決定図

サニージュF型600床納まり【LIXIL】
 強度：一般地域用(積雪20cmタイプ)
 サイズ：間口4,000×出幅1,485(5尺)
 屋根材：標準ポリカーボネート(クリアマット)
 床材：デッキボード(木目)
 ガラス：透明5mm
 オプション：網戸(両側面のみ、正面は無し)
 備考
 ・間口切り詰めあり。
 ・既存ウッドデッキ+フェンスの撤去処分は別途です。
 ・躯体ビス止めとなります。性能保証付住宅の場合には保証上及び施工上の問題は無いがハウスメーカーへご確認ください。
 ・本商品は住居並みの水密性、気密性はございません。台風や豪雨の際は雨水が侵入する場合があります。

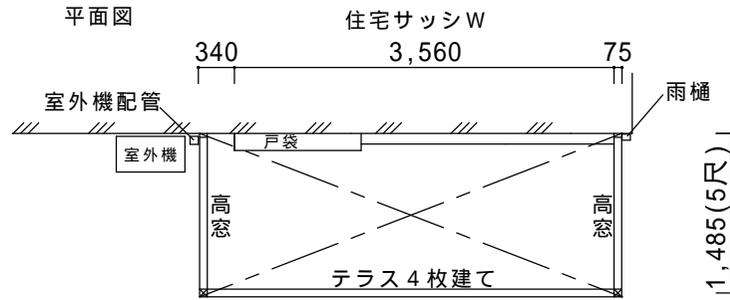
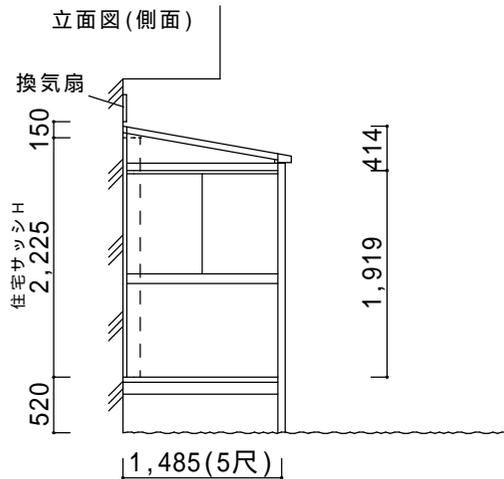
4,000より切詰め
 室外機配管と雨樋の間に取付

屋根は換気扇下より取付
 出幅4尺で打ち合わせましたが、換気扇上まで高さが届かない為、出幅5尺に変更しました。
